EKE 60.2M

Vervangen van de touch-control RD-nr. 564525 (oud) door RD-nr. 531809

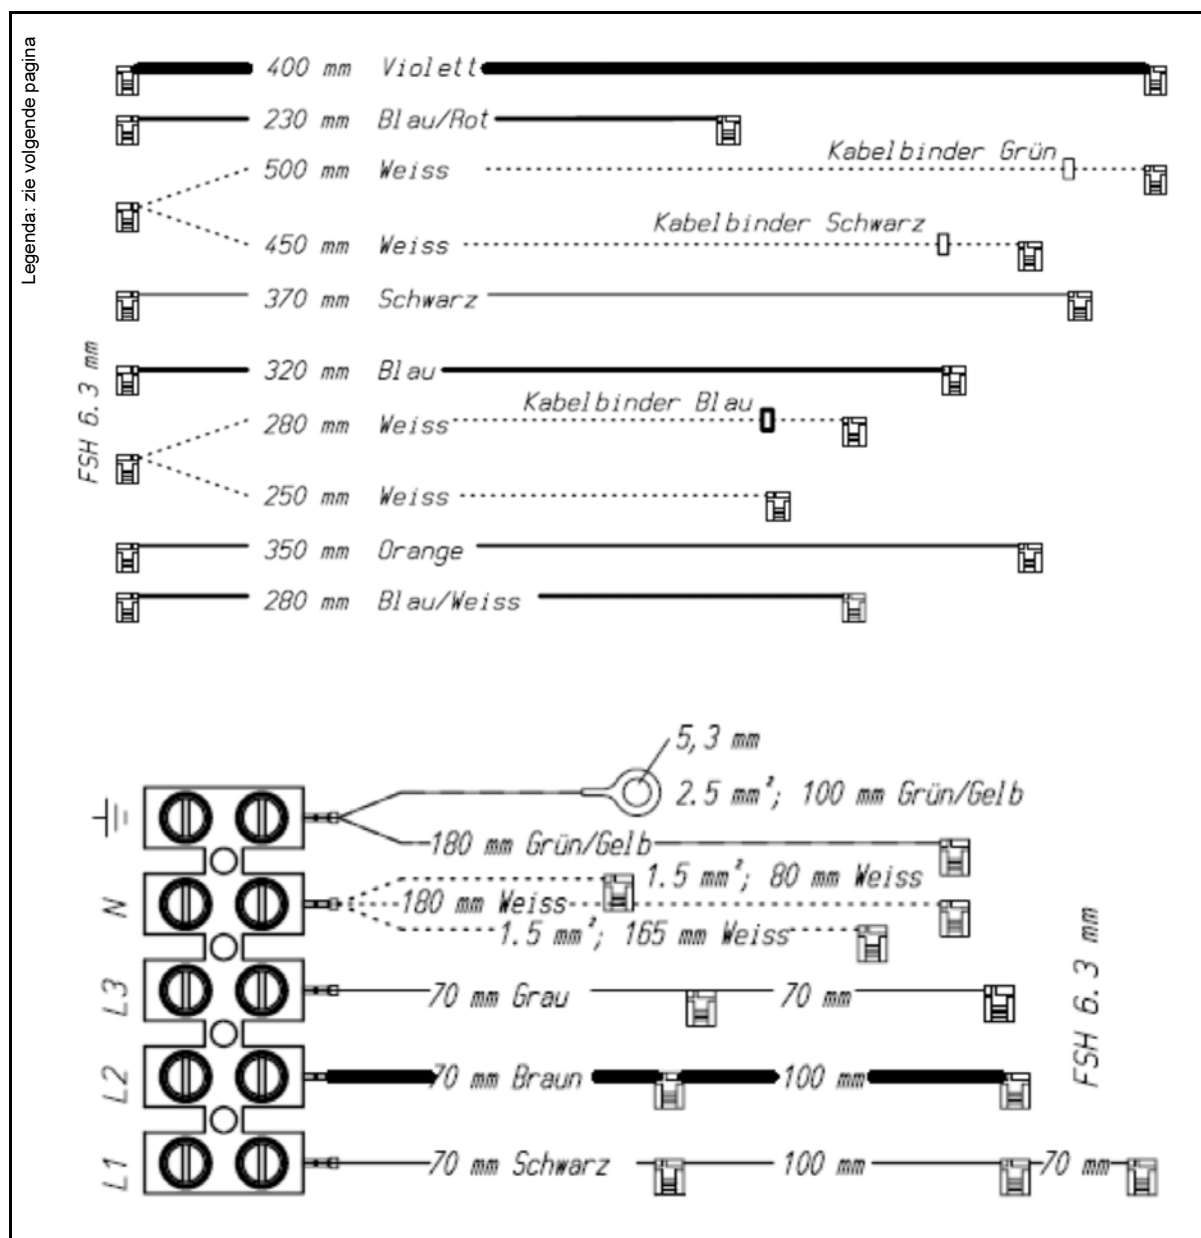
Bij de touch-control (RD-nr. 531809) werden de aansluitingen 30 en 31 gewijzigd, zodat de kabelaansluitingen te kort zijn.

De kabelbundel moet eveneens door de meegeleverde worden vervangen. Na het uitvoeren van de reparatie is een beproeving volgens VDE 0701 voorgeschreven.
